OGGETTO: Progetto 2004-4 - Procedimento Unico di VIA per il rilascio del Provvedimento Autorizzatorio Unico Regionale (PAUR), comprensivo di Valutazione di Impatto Ambientale (VIA) volontaria, ai sensi del D.lgs. n. 152/2006, della L.R. n. 4/2018, e Autorizzazione Unica in procedura ordinaria ai sensi dell'art. 208 del D.lgs. 152/06 relativo al progetto "IMPIANTO DI RECUPERO DI RIFIUTI NON PERICOLOSI COSTITUITI DA MATERIALI DI DRAGAGGIO", localizzato nel Comune di Ravenna (RA) – proposto da Autorità di Sistema Portuale del Mare Adriatico Centro-Settentrionale (fasc. RER n. 1317/4/2023)
"Hub portuale di Ravenna - Fase II, 4° stralcio" - CUP C61J20000060005 - CUI: L92033190395202200004- CIG: 92999777CC

Integrazione a documentazione trasmessa in data 31.08.2023 ns prot. n. 9466 - Chiarimenti a seguito di Conferenza dei Servizi decisoria del 18.10. 2023

Scopo del presente documento è quello di fornire chiarimenti rispetto ad alcuni aspetti emersi nel corso della Conferenza dei Servizi decisoria svoltasi in data 18.10.2023 relativamente all'istanza di Provvedimento Autorizzatorio Unico Regionale (PAUR) comprensivo di valutazione di impatto ambientale (VIA) volontaria, ai sensi del D.L

-  Sito Rete Natura 2000 IT4070006 - ZSC-ZPS
Pialassa dei Piomboni, Pineta di Punta Marina
-  Area ex carni
Prima ipotesi di localizzazione del progetto in esame
-  Casse Nadep
Ipotesi proposta nello SIA per la localizzazione del progetto in esame

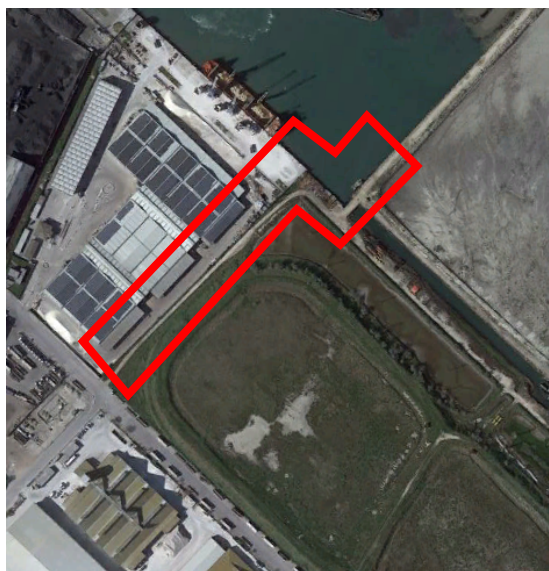
Rispetto a quanto relazionato dal proponente sulla diversa localizzazione dell'intervento, considerato che lo Studio di Impatto Ambientale presentato non valuta alternative di localizzazione, si chiede al proponente di:

- valutare come alternativa di localizzazione, da riportare nella redazione del SIA, la localizzazione originariamente prevista nel progetto presentato al Ministero.

Dal punto di vista delle alternative di localizzazione, si rileva che l'impianto in esame era stato pensato, in prima istanza, per essere realizzato nell'area denominata "ex-Carni" – una cassa di colmata completamente riempita da sedimenti di dragaggio - tra il canale Piombone e la pialassa Piombone, esternamente al perimetro dell'area protetta costituita all'interno della pialassa stessa.

Come visibile nella figura seguente, l'area delle casse Nadep è situata in una posizione certamente migliore rispetto all'area ex Carni, in primo luogo per una maggiore lontananza rispetto all'area protetta della Rete Natura 2000.

Più in particolare, l'area delle casse Nadep, rispetto all'area ex Carni:

- Ha una migliore viabilità di accesso

L'accesso all'area ex Carni comporta infatti il transito per una stretta viabilità, che risulterebbe da adeguare (si veda la strada evidenziata nella figura seguente)

- È situata nell'area portuale, lungo strade esistenti, il che rende più agevole il collegamento con l'acquedotto e la fognatura.
- E' situata a maggiore distanza dall'area Rete Natura 2000, il che consente di minimizzare gli impatti sull'area protetta. In particolare la maggiore distanza consente di minimizzare il disturbo del clima acustico dell'area protetta.

Nel complesso è quindi possibile attestare che tra le due alternative di localizzazione considerate, ossia l'area ex Carni e l'area casse Nadep, l'alternativa proposta nello SIA – ossia la realizzazione del progetto nell'area delle casse Nadep – sia preferibile da un punto di vista degli impatti, in particolar modo nei confronti del sito protetto della Rete Natura 2000.

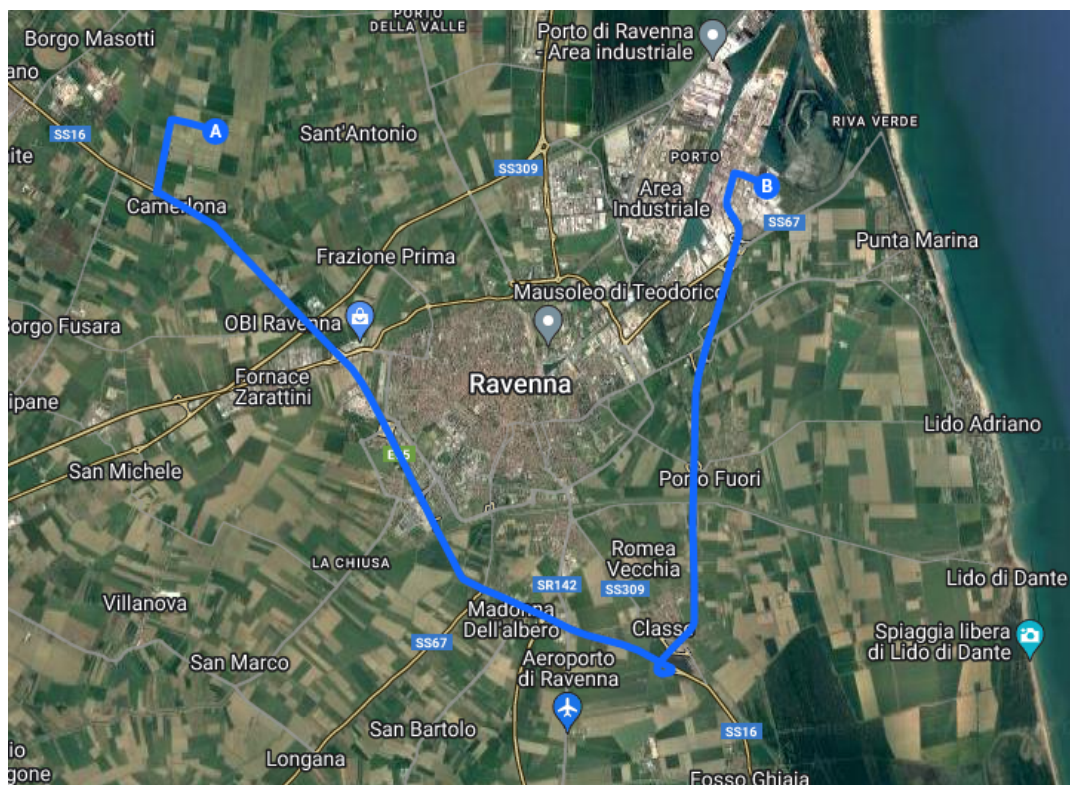
Considerato il volume di traffico in uscita dall’impianto, si chiede al proponente di effettuare interventi localizzati di ripristino del manto stradale di Via Vecchi e Via della Battana, da concordare prima con il Servizio Strade, al fine di preservare idonee condizioni di transitabilità della strada.

Per quanto riguarda il transito dei mezzi su via G. Vecchi e l’esigenza di evitare fenomeni di congestione lungo la stessa, si chiederà al proponente di prevedere un monitoraggio al fine di valutare l’incidenza del traffico di progetto.

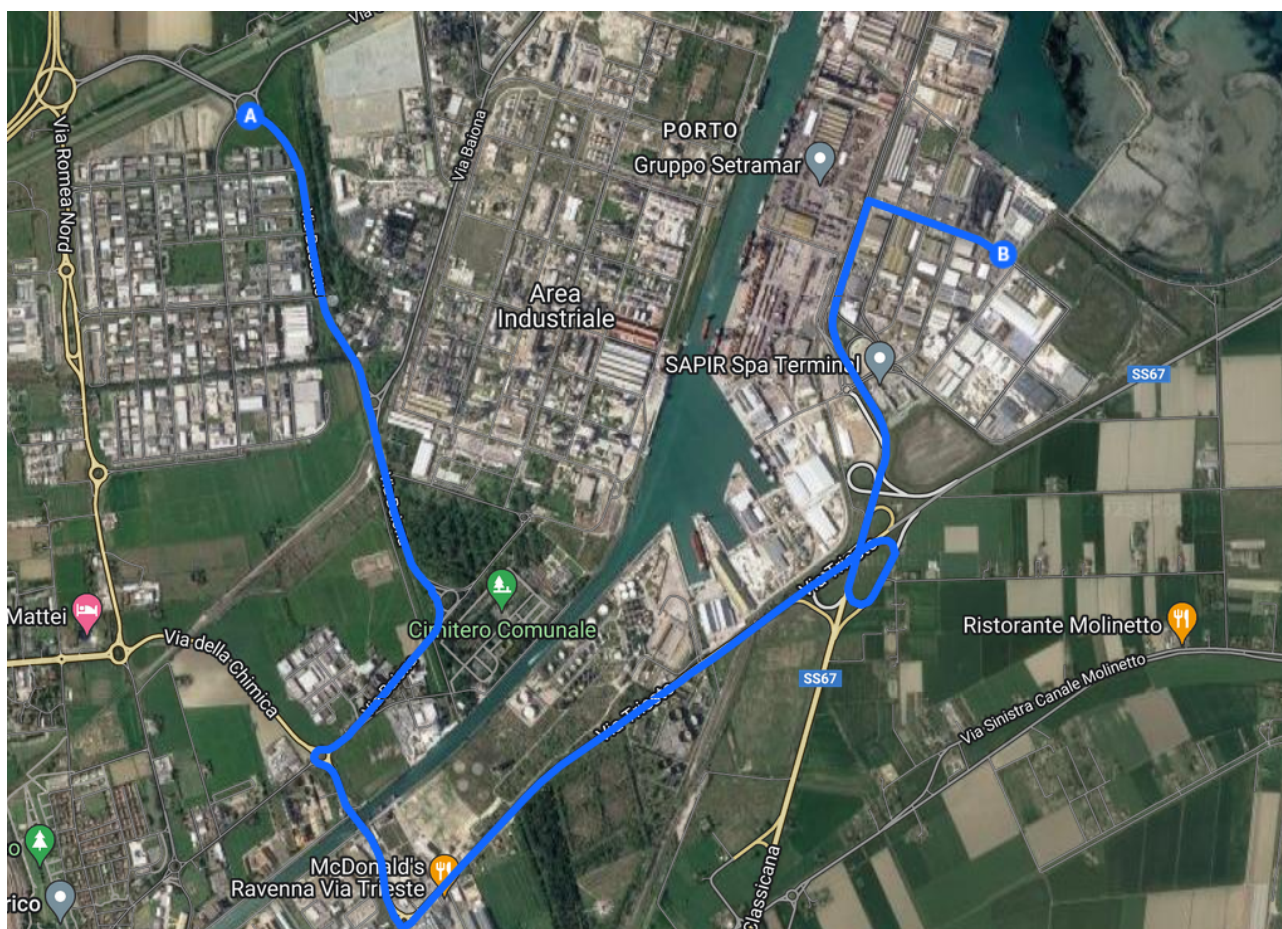
- di riportare i percorsi alternativi per i mezzi in ingresso e in uscita dall'impianto qualora il Ponte Mobile non fosse percorribile, alla luce della prescrizione dell'utilizzo della viabilità esterna al circondario all'abitato di Ravenna ed escludendo in ogni caso la percorrenza di via Darsena.

In riferimento alla richiesta, qualora il Ponte Mobile non fosse percorribile e tenendo conto della necessità di evitare strade in ambito urbano, il percorso alternativo verso la Cava Cavallina potrebbe essere quello illustrato nella figura seguente.

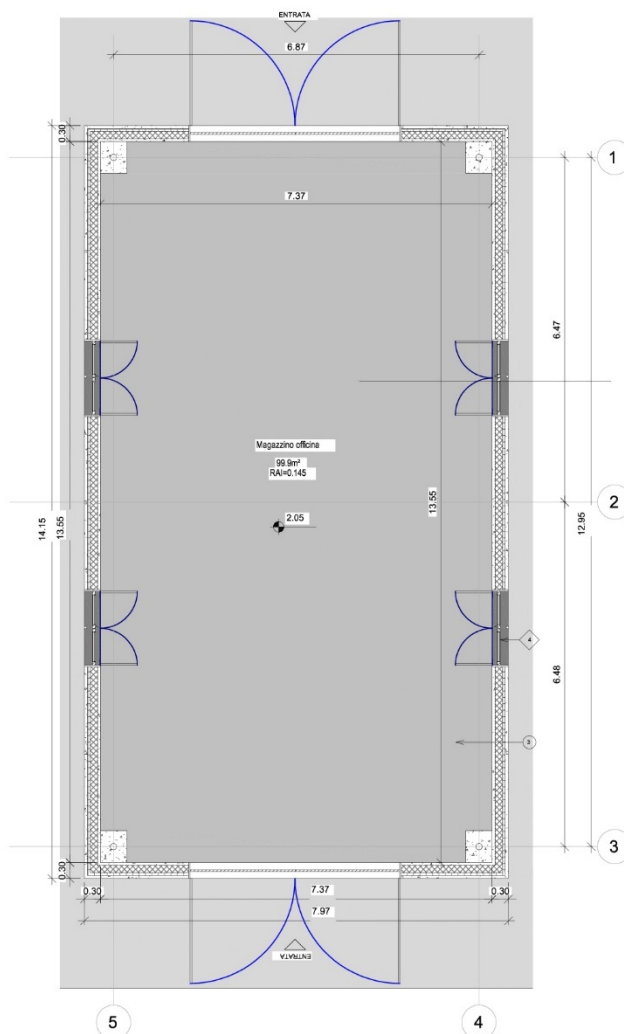
In ottemperanza a quanto disposto dall'Art. 20 delle NTA del PAIR 2020, considerato altresì la classificazione del Comune di Ravenna come "area a superamento PM10" operata dallo stesso PAIR, si richiede:

- una proposta di misure di mitigazione e/o compensazione volte ad ottenere il "saldo zero" per il PM10;

in ottemperanza a quanto disposto dall'art. 27 delle NTA del PAIR 2030, si richiede inoltre:

- una relazione relativa agli effetti delle emissioni di progetto per gli tutti gli inquinanti introdotti sulla qualità dell'aria, con particolare riferimento, se pertinenti, agli inquinanti PM10, NOX, SO2, COV, NH3, nonché alla CO2, prevedendo inoltre misure di mitigazione e/o compensazione, ulteriori rispetto a quelle presentate in sede di integrazioni (considerate non sufficienti), volte a ridurre il più possibile l'effetto di tali emissioni introdotte con il progetto.

Per quanto riguarda la CO₂, negli elaborati dello SIA presentati è stata stimata una emissione annua di circa 755 ton. Le compensazioni proposte determineranno l'assorbimento di circa 35 ton/anno di CO₂ in relazione alle piantumazioni proposte e mancate emissioni di circa 108 ton/anno di CO₂ in relazione all'installazione di stazioni di ricarica elettrica, per una riduzione totale delle emissioni di CO₂ pari a circa 143 ton/anno.

Tale compensazione si andrà ad aggiungere a quanto già previsto dal proponente nell'ambito portuale, con particolare riferimento al progetto di Cold Ironing che determinerà una rilevante riduzione delle emissioni di CO₂ in ambito portuale.
